改善箇所説明図

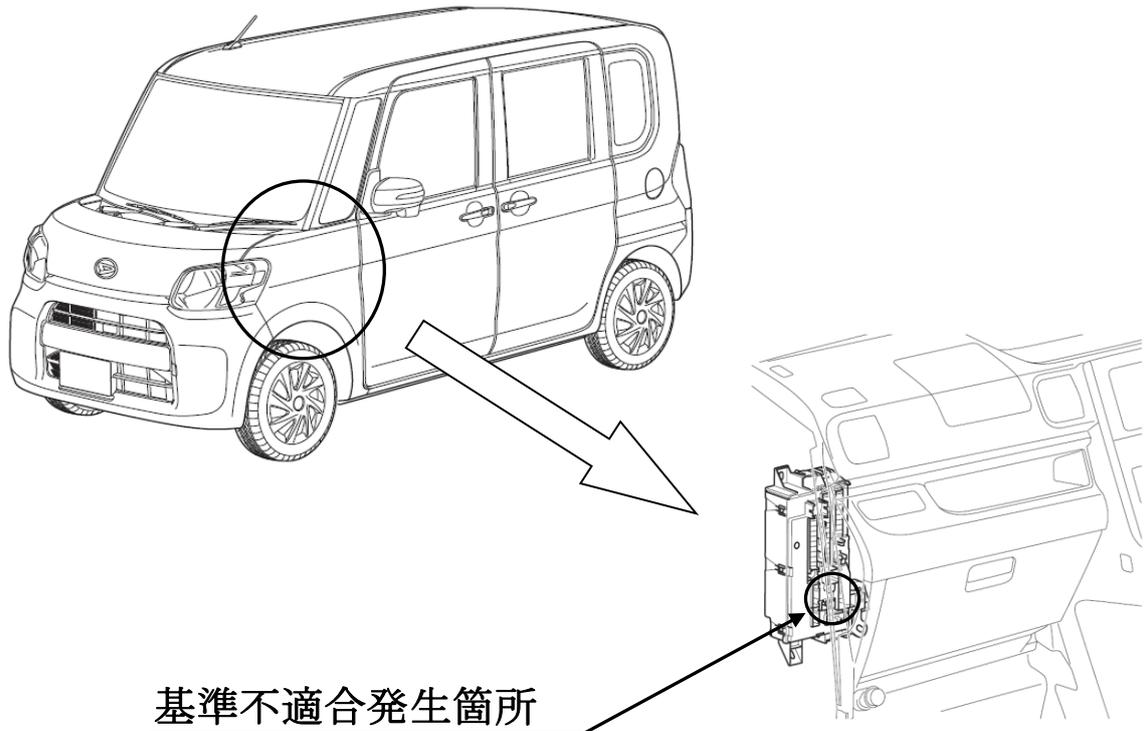
基準不適合発生箇所

ヒューズボックスの製造プログラムが不適切なため、ブローモータ配線の端子部を逆向きに組み付けたものがある。そのため、端子の固定が不十分になり端子がこすられて絶縁物質が生成され、最悪の場合、デフロスタが作動しなくなるおそれがある。

全車両、ヒューズボックスの製造番号を確認し、該当するものにはサブハーネスを追加する。

車室内車台番号打刻の右側に黄色ペイントを塗布する。
